RESOLUCIÓN EXENTA N° 015/ - 914

MAT: REGULARIZA CAMBIOS EN FUNCIÓN DE MEJORAS EN LA EJECUCIÓN DE LA OBRA REPOSICIÓN DEL JARDIN INFANTIL RAYITO DE SOL, LOCALIDAD DE EL CHINEO, COMUNA DE COMBARBALÁ.

INFORME N°14
“JARDÍN INFANTIL RAYITO DE SOL DEL CHINEO, REGIÓN DE COQUIMBO”

CONTENIDO	MODIFICACIONES VARIAS DE PROYECTO		
MOTIVO	REGULARIZACIÓN DE CAMBIOS EN FUNCIÓN DE LAS MEJORAS DEL PROYECTO		
ITO	ROLANDO PONCE	COMUNA	COMBARBALÁ
CÓDIGO BIP	30403480-0	ID LICITACIÓN	1574-64-LR16

3.2.- Desfase de viga (En relación al proyecto) que soporta losa de pasillo de conexión desde edificación a terraza.

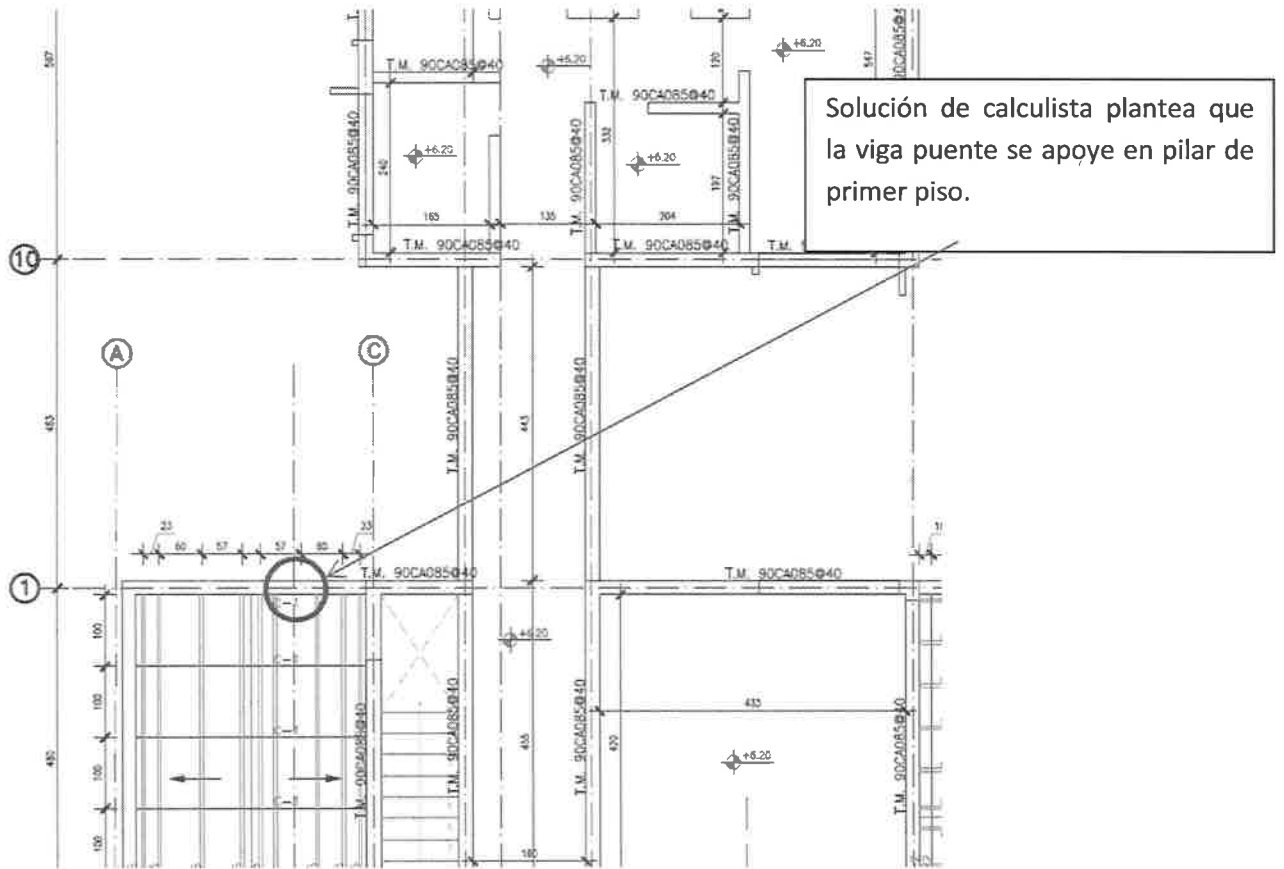
Esta solución fue planteada y definida por el ingeniero calculista, debido a que definió que la viga del puente saliera amarrada de la viga – cadena del edificio justo en el encuentro con pilar, ya que con esto se traspasan las cargas de la viga puente al pilar y mediante este al suelo.

La medida a tomar, según lo conversado con Arquitecto DIRNAC, será respetar el ancho de 1.20 m del proyecto licitado a través de las barandas y muro de pasillo, dejando solo la losa con ancho 1,60 m.

3.3 Cuchilla que se forma entre terraza y edificación.

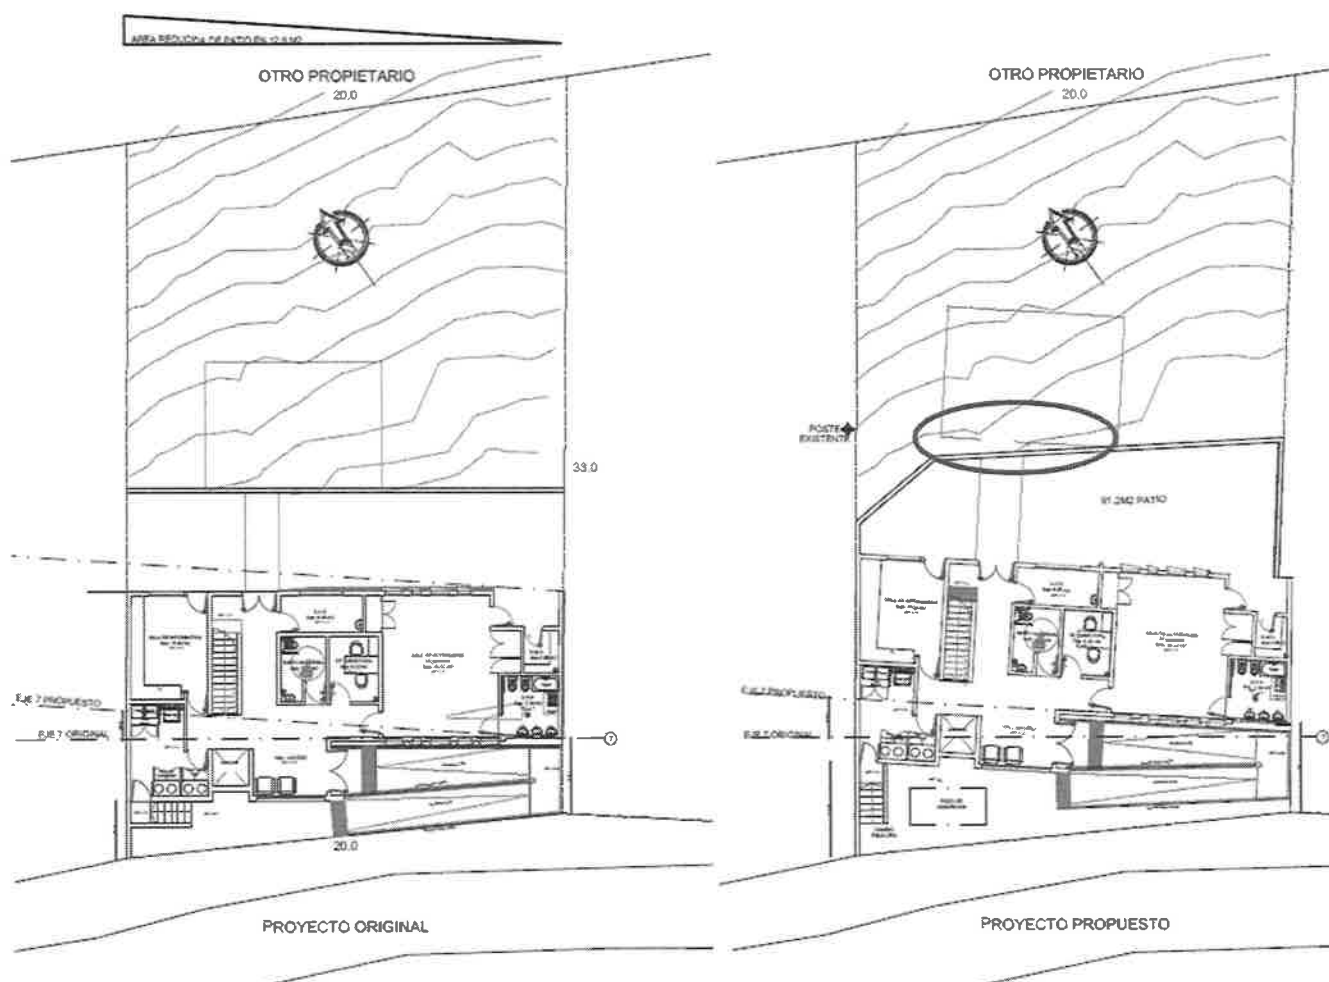
Con el fin de recuperar la superficie de patio mínima necesaria, se incurrió en cortar más terreno para lograr terrazas más amplias. Se desplazó con ello el eje 10 y eje 11 hacia atrás. Además de ello, se rectificó el emplazamiento acorde al terreno real disponible, girando el edificio según se observa en la siguiente imagen:

Se consideró como propuesta formar jardineras en este sector, lo que quedará sujeto a aprobación de infraestructura JUNJI.
